Útivistarstígur á Kársnesi

– Rýni á valkostum

Rýni á valkostum um endurbætur á útivistarstíg um sunnanvert Kársnes

Valkostur 3 – Hjólandi um Urðarbraut og Borgarholtsbraut

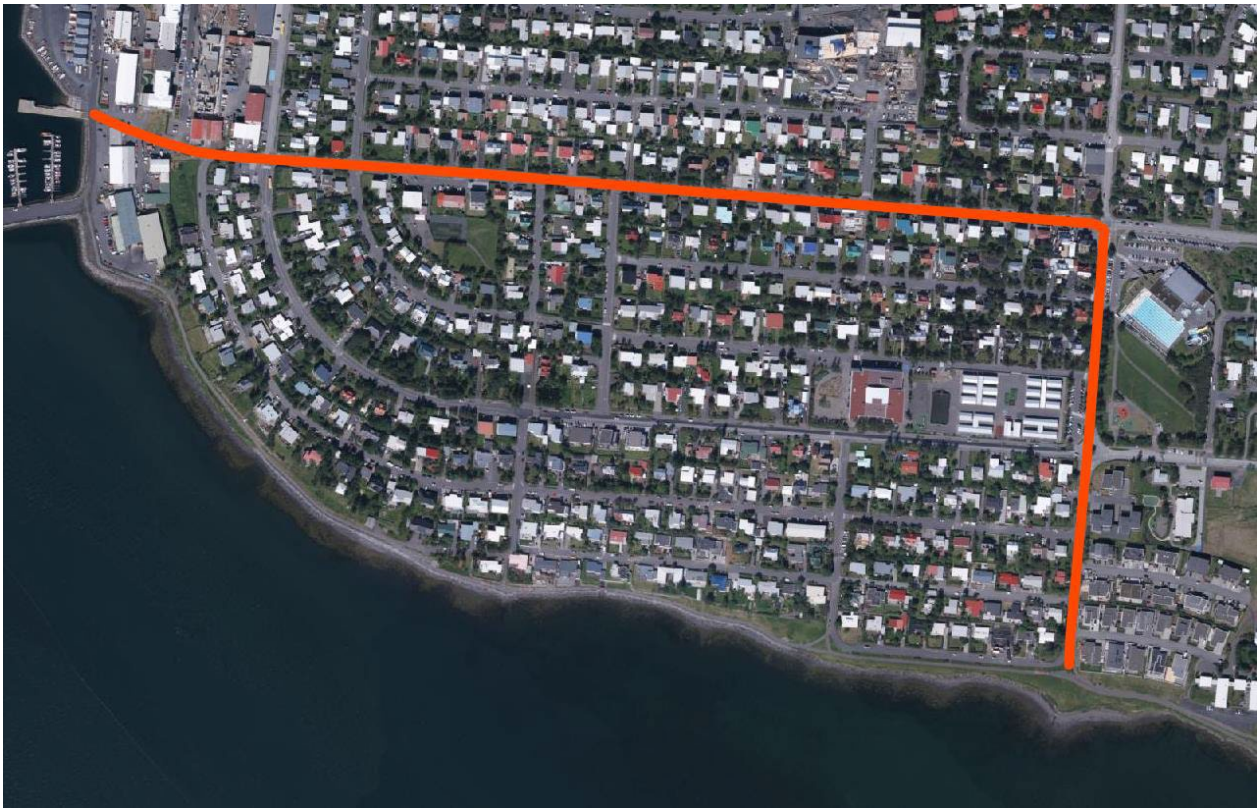
Það er ekki ólíklegt að einhver hjólandi muni hjóla Borgarholtsbrautina en hallinn þar mun virka fráhrindandi á mörg. Þá munu þau sem velja þessa leið að öllum líkindum ekki vera á leið inn í Kópavogsdal eða í Garðabæ eða Hafnarfjörð. Með því að velja þessa leið er bæði verið að velja meiri bratta og enn fremur verið að lengja leiðina um ca 300m.

Bæði hallinn og fjöldi innkeyrslna á leiðinni munu valda því að meginþorri hjólreiðafólks muni velja strandstíginn fram yfir þessa lausn.

Valkostur 4 – hjólandi beint um Sunnubraut að hluta

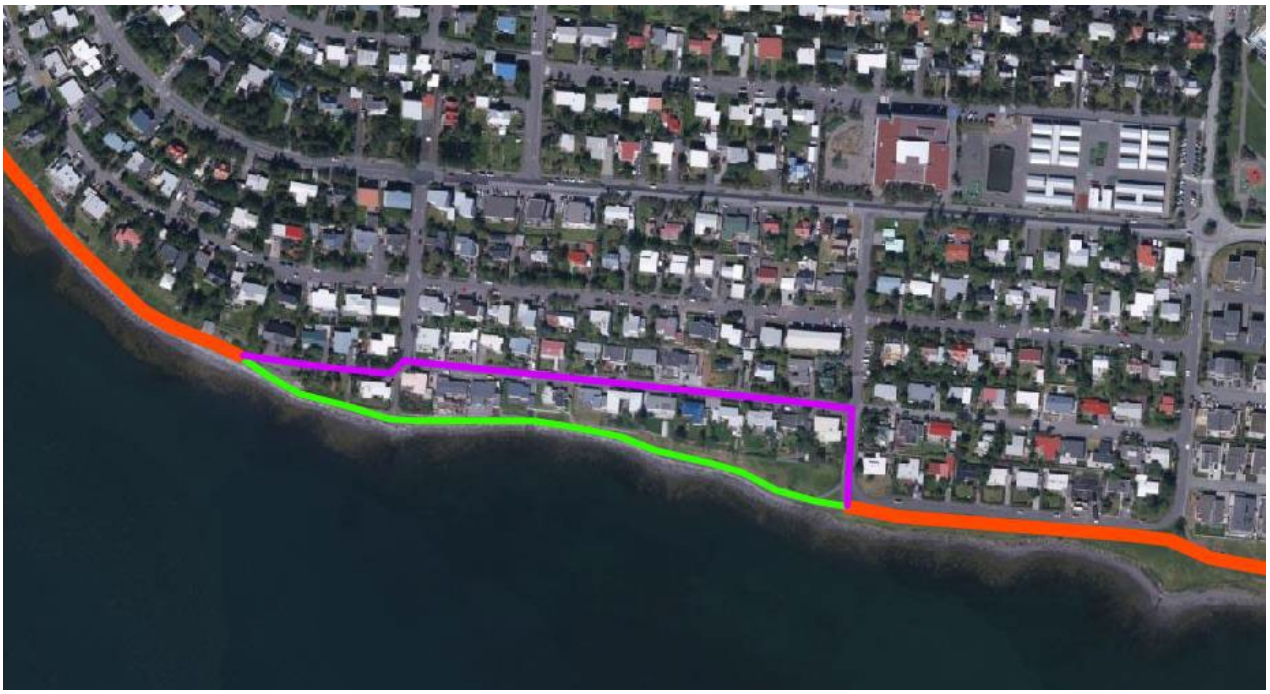
Þessi leið gæti virst góð ef hjólandi eru á leið í austurátt en allar líkur eru á því að flest ef ekki öll myndu velja að halda áfram meðfram ströndinni í leið til vesturs.

Að beina hjólandi þessa leið virðist mjög ónáttúrulegt í flæðinu. Sunnubrautin er vissulega róleg gata en það þyrfti þó umtalsverðar breytingar á henni til að hún gæti talist góð hjólagata. 90 gráðu beygjur eru þá alltaf fráhrindandi sér í lagi þar sem strandleiðin liggur beinast við. Þá er viss áhættupunktur við gatnamót Kópavarar og Sunnubrautar þar sem er hlykkur á götunni og akandi munu upplifa ákveðin forgang.

Þessi valkostur er ekki líklegir til að ná því markmiði að aðgreina strauma hjólandi og gangandi. Miklar líkur eru að stór hluti hjólandi haldi sig við strandstíginn sem ætlaður er gangandi.

Valkostur 5 – stígar sameinast á 300 m kafla.

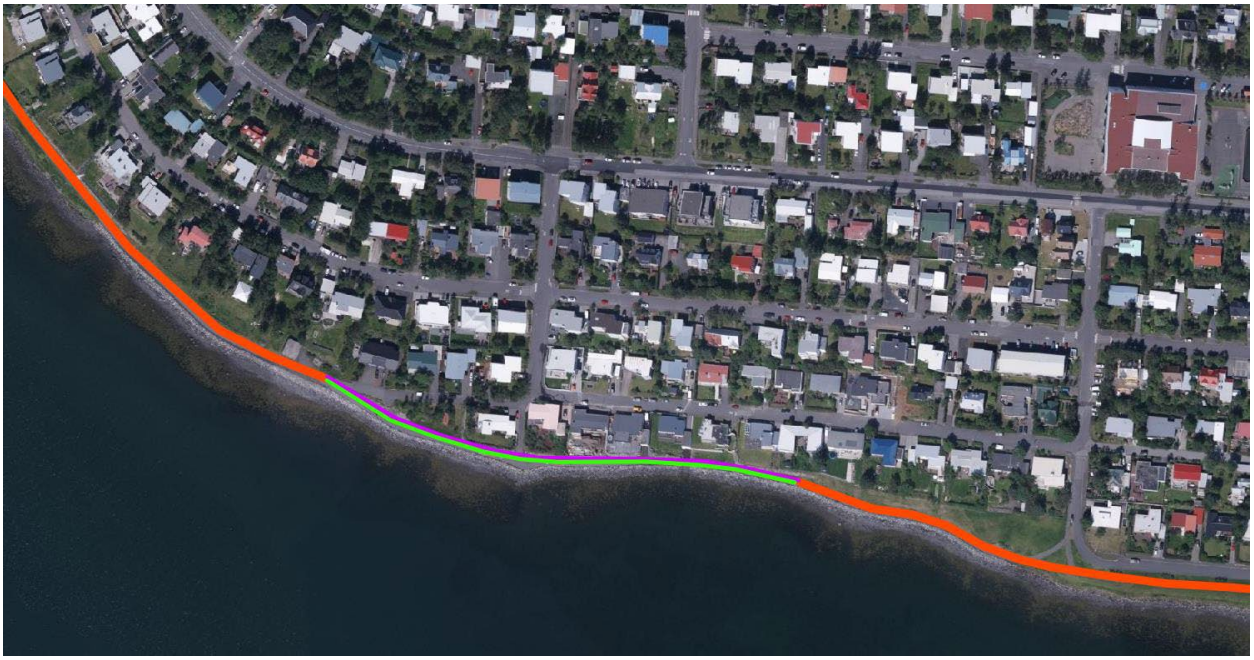
Þessi valkostur er einhverskonar millilending á valkosti 2. Það gæti hins vegar reynst erfitt að stilla hraða hjóla og gönguhraða á þessum litla kafla og því væri alltaf betra að stígurinn haldist tvöfaldur alla leið. Ekki er ráðlagt að gera yfirborð ójafnt en það getur skapað fallhættu sér í lagi fyrir þau sem ferðast á rafhlaupahjólum.
